Mission régionale d'autorité environnementale

**Avis délibéré de la Mission Régionale d'Autorité
environnementale de Normandie sur la mise en
compatibilité du plan local d'urbanisme de la
commune de Bouafles (27)
par une déclaration de projet relative au
renouvellement d'une carrière de matériaux
alluvionnaires et d'une installation de traitement
de matériaux**

n° : 2018-2748

Périmètre du projet (source : p. 20 de l'évaluation environnementale du dossier)

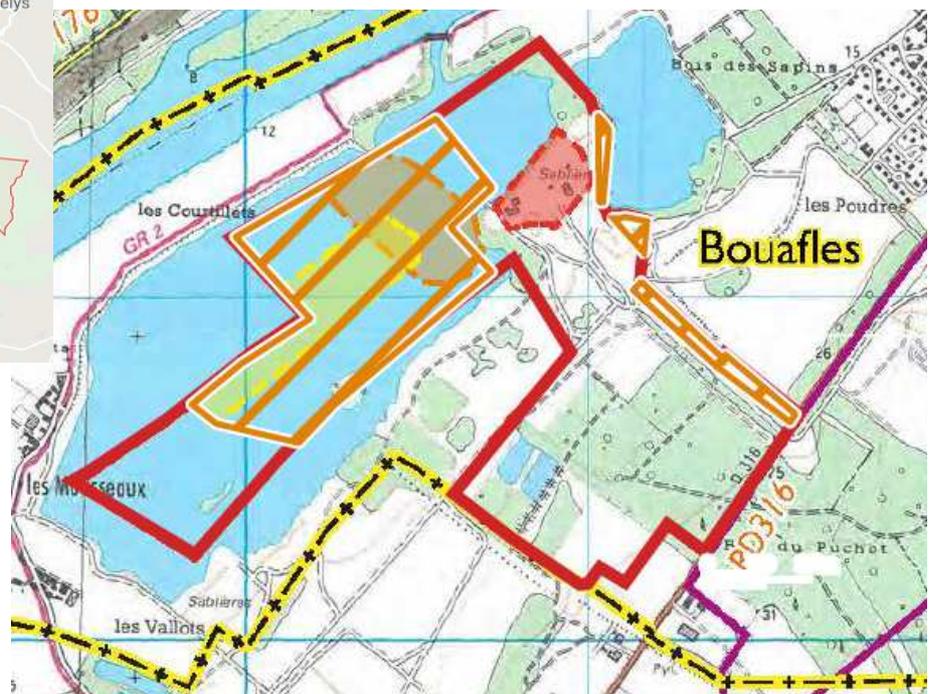
De plus, une erreur matérielle du PLU sera corrigée au niveau de l'entrée du site. Des zones classées N font partie de l'enceinte clôturée de la carrière ; elles seront également reclassées en zone Ne pour une surface de 3,57 ha. Le dossier comporte quelques erreurs sur ce dernier chiffre (p. 11 du résumé non technique et p. 99 EE). Un tableau récapitulatif des diverses superficies concernées par les composantes du renouvellement d'autorisation d'exploiter paraîtrait utile.

L'autorité environnementale recommande, pour la bonne compréhension des besoins actuels de modification de zonage, d'illustrer dans le résumé non technique les évolutions des zones N et Ne sur la carrière des «vallots» et de récapituler les diverses superficies concernées.
